Objet : Analyse environnementale - Demande d'engagements et d'informations complémentaires dans le cadre du projet de parc éolien de la Madawaska sur les territoires de la ville de Dégelis et de la municipalité de Saint-Jean-de-la-Lande par Parc éolien de la Madawaska Inc.
(Dossier 3211-12-252)

**Projet de parc éolien de la Madawaska sur les territoires de la ville de Dégelis
et de la municipalité de Saint-Jean-de-la-Lande par Parc éolien de la
Madawaska Inc.
(Dossier 3211-12-252)**

Demande d'engagements et d'informations complémentaires

Figure 1 : Construction de chemin et emprise de bail pour un mât de mesure de vent - droit numéro 001990 21 901

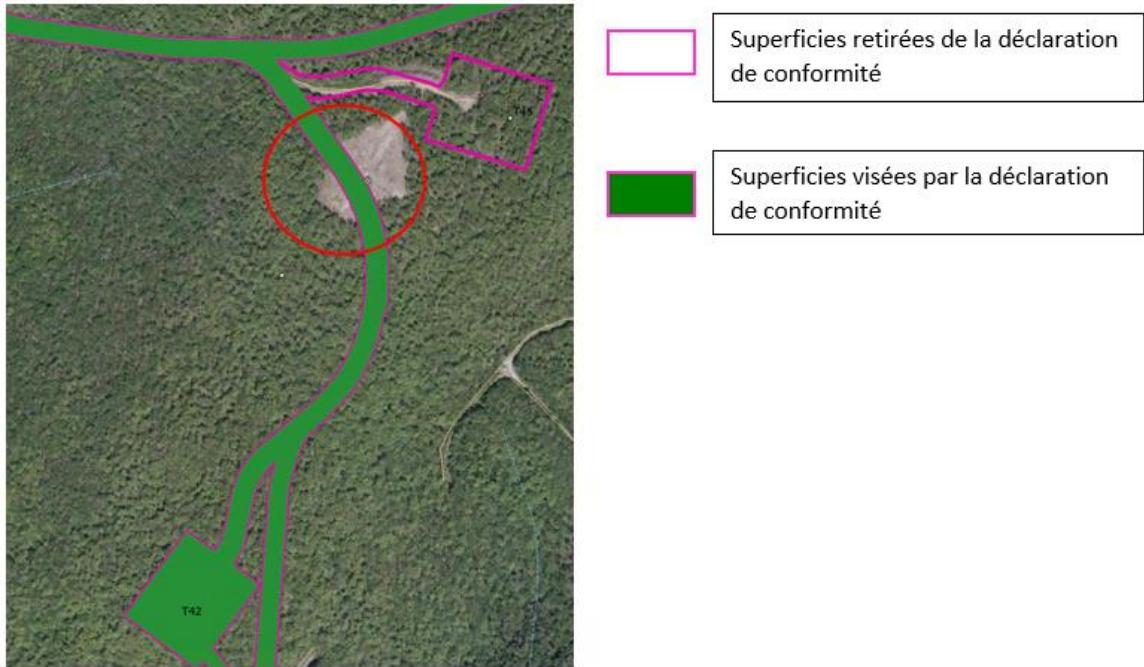
Cependant, on constate que du déboisement est toujours prévu dans l'emprise du mât de mesure de vent portant le numéro 00199021901 (menant à T45 et T42 (Figure 1)).

- a) Ainsi, l'initiateur doit, soit retirer ces travaux de déboisement de sa déclaration de conformité, soit mettre fin à son droit ou déplacer ses travaux.

Figure 3 : Construction de chemin et intégrité des haubans soutenant le mât numéro 00198921901

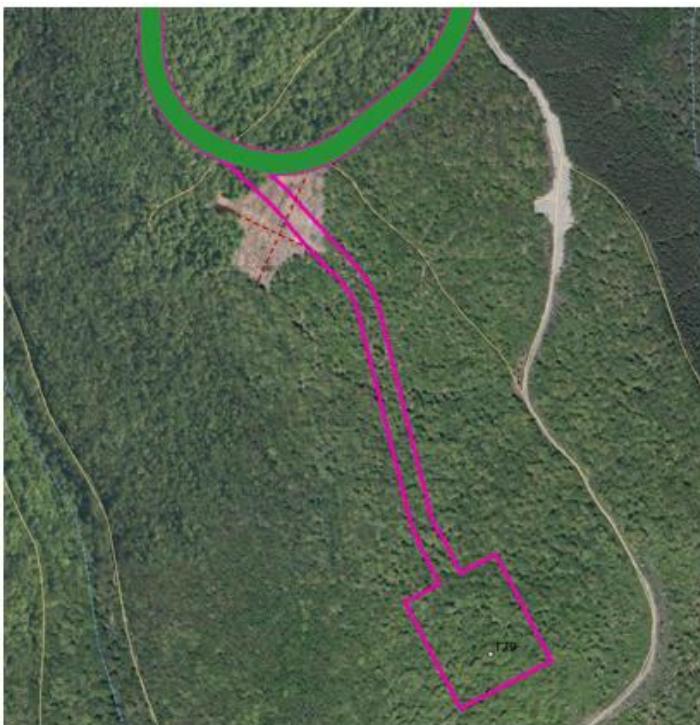
De plus, bien que l'initiateur indique retirer ces travaux de la déclaration de conformité et compte les inclure à la première demande visant l'obtention d'une autorisation ministérielle en vertu de l'article 22 de la LQE, il n'a pas démontré que la configuration des chemins visés respecterait l'intégrité des haubans soutenant les mâts de mesures (voir les formes en croix rouge de part et d'autre des mâts sur les Figures 2 et 3).

- b) Puisque les deux activités, soit le maintien des droits (numéros 00198921901 et 00199021901) et la construction de chemins semblent incompatibles, l'initiateur est avisé qu'il lui sera demandé par le ministère des Ressources naturelles et des Forêts (MRNF), le moment venu, de soit déplacer les tracés prévus ou de mettre fin à ses droits.

Figure 4 : Superficies à considérer en perte lors de l'installation de traverses de cours d'eau.

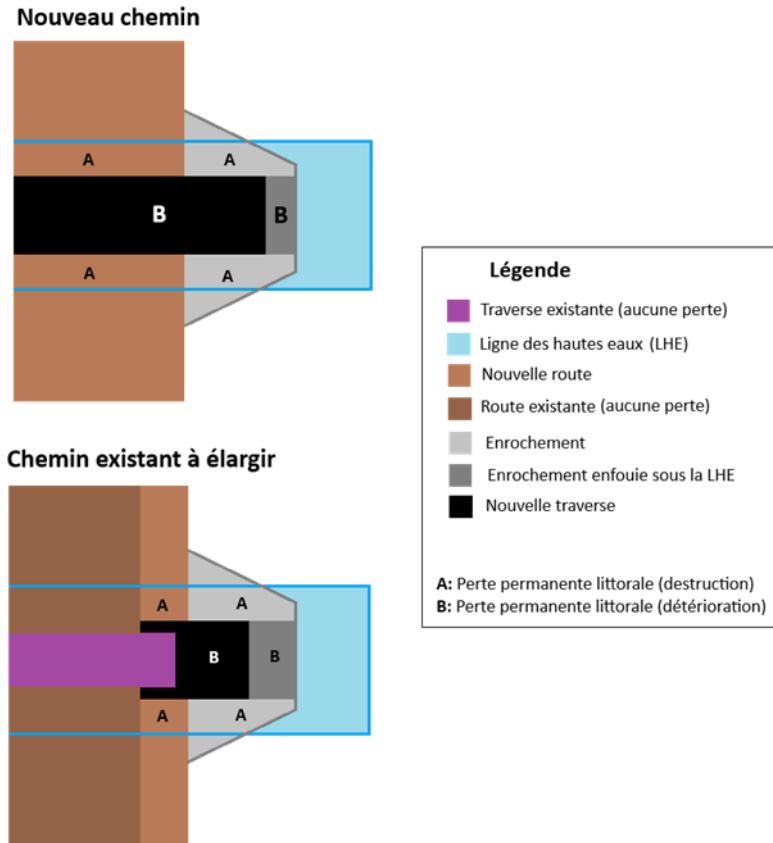
- Les zones A et B, telles qu'identifiées aux Figures 4 et 5, ont toutes été compilées dans le bilan des pertes permanentes.

Ainsi, l'initiateur doit confirmer que ses calculs sont conformes à cet énoncé. Si ce n'est pas le cas, l'initiateur doit transmettre de nouveau les résultats relatifs au calcul des pertes permanentes dans l'habitat du poisson et confirmer qu'il a tenu compte de cet énoncé dans ses calculs.

Figure 6 : Aire de travail qui se superpose à des cours d'eau identifiés au Lidar

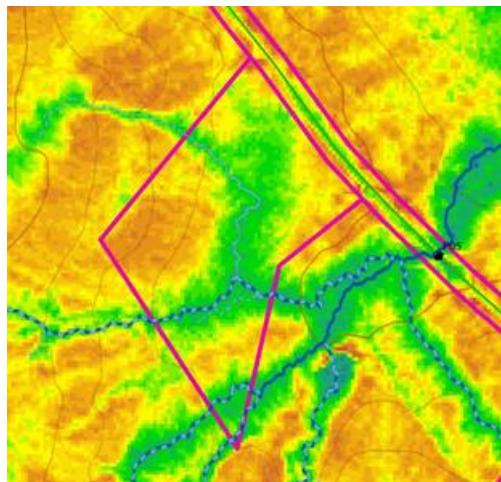
5. En référence à la réponse à la question QC-9 g), du document de réponses aux questions, commentaires et demandes d'engagements du MELCCFP - Série 5, il est constaté que l'aire de travail prévue à proximité de la traverse P05 se superposerait à des cours d'eau identifiés au Lidar (Figure 6).

Ainsi, l'initiateur doit présenter une caractérisation démontrant l'absence de cours d'eau permanents, intermittents et de milieux humides ou déplacer l'aire de travail en dehors de ces milieux. Ainsi, le déboisement de cette aire de travail ne peut être soustrait à l'application de l'article 22 de la LQE selon les dispositions prévues à l'article 31.6 de cette Loi. Les activités de déboisement prévues à cet endroit devront être présentées lors du dépôt de la demande visant l'obtention d'une autorisation ministérielle en vertu de l'article 22 de la LQE.

Figure 7 : Cartes présentant des chicots propices au martinet ramoneur numéroté FID numéros 5, 7, 8 et 9

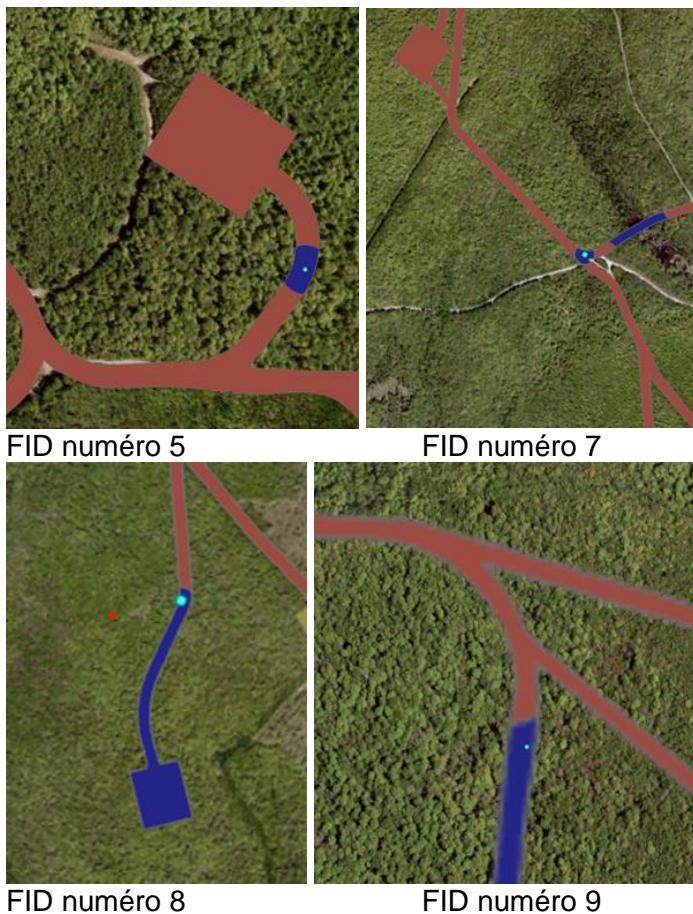
Advenant que des inventaires soient requis au printemps 2026 et que ceux-ci démontrent l'utilisation des structures par le martinet ramoneur, l'initiateur devra protéger ces chicots. En effet, les habitats de nidification de cette espèce menacée sont protégés en tout temps. À ce moment, les tracés des chemins de quatre chicots propices au martinet ramoneur (FID numéros 5, 7, 8 et 9) devront être optimisés pour éviter la destruction de l'habitat de nidification de cette espèce menacée et de sa zone de protection (Figure 7).

Pour le chicot numéroté FID numéro 5, s'il y a utilisation par le martinet ramoneur, le chemin menant à l'éolienne T34 devra être déplacé en dehors de la zone de protection du nid ou utiliser le chemin qui est déjà présent au nord (ceci permettrait en plus de limiter la fragmentation des habitats forestiers).

Pour le chicot numéroté FID numéro 7, dans l'éventualité où il y aurait utilisation par le martinet ramoneur, le chemin menant aux éoliennes devra être déplacé en dehors de la zone de protection du nid. Il pourrait même y avoir déplacement d'une partie du tracé sur le chemin qui est déjà présent à l'est (ceci permettrait en plus de limiter la fragmentation).

Pour le chicot numéroté FID numéro 8, dans l'éventualité où il y aurait utilisation par le martinet ramoneur, le chemin menant à l'éolienne T67 devra être modifié en dehors de la zone de protection du nid.

Pour le chicot numéroté FID numéro 9, dans l'éventualité où il y aurait utilisation par le martinet ramoneur, le chemin menant à l'éolienne T14 devra être modifié pour éviter la zone de protection du nid.

Ainsi, des visites additionnelles de validation de présence du martinet ramoneur pourraient avoir lieu au printemps 2026, et l'initiateur doit s'engager à optimiser les tracés de chemin afin d'éviter la destruction des structures si ces inventaires 2026 démontrent qu'ils sont utilisés par le martinet ramoneur. Par conséquent, les travaux de déboisement pour les sections de chemins d'accès aux éoliennes T34, T67 et T14 ne peuvent être soustraits à l'application de l'article 22 de la LQE selon les dispositions prévues à l'article 31.6 de cette Loi. Les activités de déboisement pour ces superficies devront être présentées lors du dépôt de la demande visant l'obtention d'une autorisation ministérielle en vertu de l'article 22 de la LQE.

Figure 9 : Carte de l'aire de travail de l'éolienne T46 qui connecte avec le chemin sur la même élévation

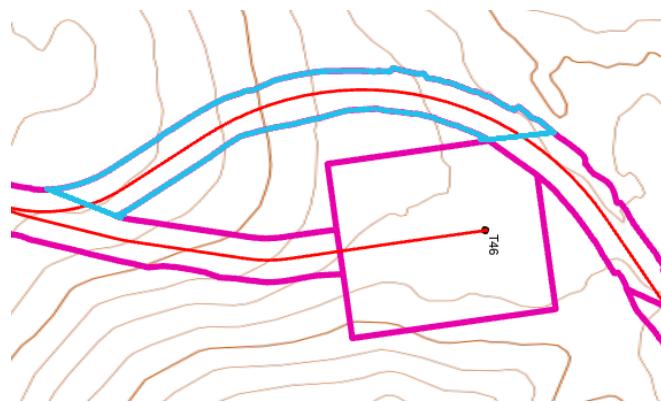
- b) L'aire de travail de l'éolienne T46 connecterait avec le chemin sur la même élévation. Afin de limiter la fragmentation, l'initiateur doit préciser si le segment de chemin qui produit un dédoublement du trajet de déboisement peut être retiré (Figure 9).

Figure 11 : Boucle prévue pour le réseau collecteur

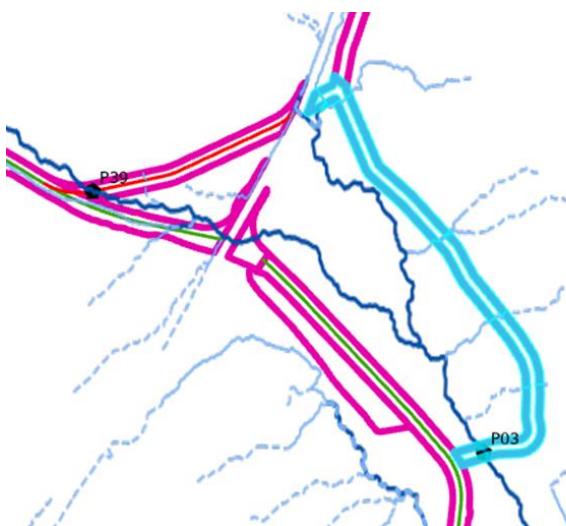
Le MELCCFP se questionne à savoir si une optimisation du tracé du réseau collecteur pourrait être réalisée afin de limiter la fragmentation et la perte des habitats au niveau de la boucle prévue pour le réseau collecteur au niveau du chemin menant à la traverse P34, puisqu'une autre voie de connexion est déjà prévue (voir figure 11).

Ainsi, l'initiateur doit optimiser ce tracé ou démontrer pourquoi le tracé proposé ne peut être éviter malgré les impacts sur la fragmentation du territoire. Ainsi, Le polygone de déboisement, intitulé FID 2 de la couche EDFMAD_Deboisement_20251007 ne peut être soustrait à l'application de l'article 22 de la LQE selon les dispositions prévues à l'article 31.6 de cette Loi. Les activités de déboisement pour ces superficies devront être présentées lors du dépôt de la demande visant l'obtention d'une autorisation ministérielle en vertu de l'article 22 de la LQE.

POINT 14

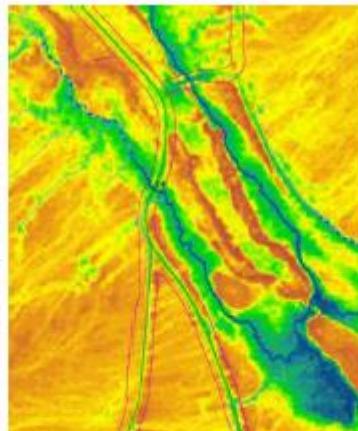
Vaste étendue d'eau constituée de chenaux et d'étangs.

Section présentant un écoulement d'eau intermittent en raison de l'effet de digue créée par la route. Le cours d'eau reste malgré tout hydroconnecté au réseau et se concentre à nouveau en aval pour rejoindre des étendues d'eau à moins de 200 mètres. Les structures anthropiques, comme les routes, ne sont pas considérées être des obstacles infranchissables en regard avec le RADF (qui s'applique indépendamment de l'étude d'impact).

Ainsi, l'initiateur doit ajouter des traverses de cours d'eau aux points 2, 7, 14 et 21 et assurer la libre circulation du poisson au point 14 du fichier de forme intitulé « Traversesmanquantes1 » fourni en pièce jointe. De plus, il doit adapter le bilan des pertes conséquemment aux modifications demandées. Finalement, tout comme pour les points 14 et 21, les superficies de déboisement pour les traverses manquantes, soit les 2 et 7, ne peuvent être soustraites à l'application de l'article 22 de la LQE selon les dispositions prévues à l'article 31.6 de cette Loi. Les activités de déboisement pour ces superficies devront être présentés lors du dépôt de la demande visant l'obtention d'une autorisation ministérielle en vertu de l'article 22 de la LQE.
